S. E. CASA DE MONEDA
Ministerio de Hacienda

CIRCULAR N°3

Licitación Abreviada n°670

Con relación al expediente 31509, Licitación Abreviada n° 670, por la INSTALACION Y PROVISION DE CABLEADO ESTRUCTURADO, se procede a dar respuesta a las consultas realizadas

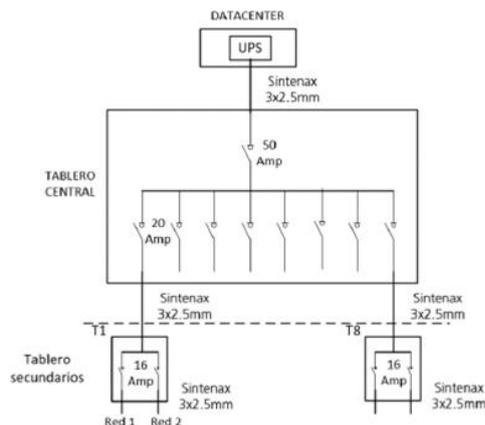
“Estimados: ¿estamos en tiempo de hacer una aclaración adicional acerca de una de las circulares que nos remitieran en el día de hoy?

En caso de que no sea posible aun así se las envío pues me queda una duda acerca de las cargas y consumos.

Se estima una acometida de 300 mtrs de cable tipo Sintenax 3x2.5mm IRAM 2178-1, desde el tablero central a cada tablero secundario.

Esto implica que deberíamos prever la provisión de 2400 mts de sintenax de 3 x 2,5 mm, ya que según diagrama hay 8 tableros (T1 a T8)

Se estima una acometida de 20 mtrs de cable tipo Sintenax 3x2.5mm IRAM 2178-1, desde el tablero secundario a cada gabinete.

Cuantos Gabinetes debemos considerar, Ej. 1 por cada circuito de puestos. “

“Solicitamos validar la sección de cable sintenax para los tendidos troncales (3 x 2,5 mm), tanto al tablero de distribución, como a los tableros secundarios ya que dada la longitud de los tendidos y las corrientes estimadas totalizando los puestos nos parece insuficiente 2,5 mm para evitar caídas de tensión.”

Exactamente, representa la distancia aproximada que hay desde la ubicación del tablero central (ubicado en el galpón de servicios - T8 - según croquis), a cada uno de los tableros secundarios que se encontraran ubicados en cada uno de los galpones.

El circuito al cual estamos haciendo referencia, será utilizado únicamente para la energía eléctrica securizada que conecta la UPS + Generadores, que estarán ubicados en el Contenedor Datacenter, y a los tableros eléctricos secundarios, que estarán ubicados en cada galpón.

A estos tableros únicamente se conectan los racks de redes donde se instalarán los equipos Switch.

El tendido eléctrico al que se hace referencia ver Imagen **Consulta # 2**, detalla las características eléctricas a contemplar para energizar de una manera segura (UPS + Generador), el tendido eléctrico que alimenta a los racks de red ubicados en cada galpón y define aproximadamente la longitud de cable que se pretende utilizar, bajo ningún punto de vista, este tendido eléctrico va a alimentar los puestos de trabajo de los usuarios, por tal motivo, se considera que los valores definidos, sección de cable, amperaje de las diferentes llaves térmicas, longitud del cable, etc. son apropiados para tal fin.
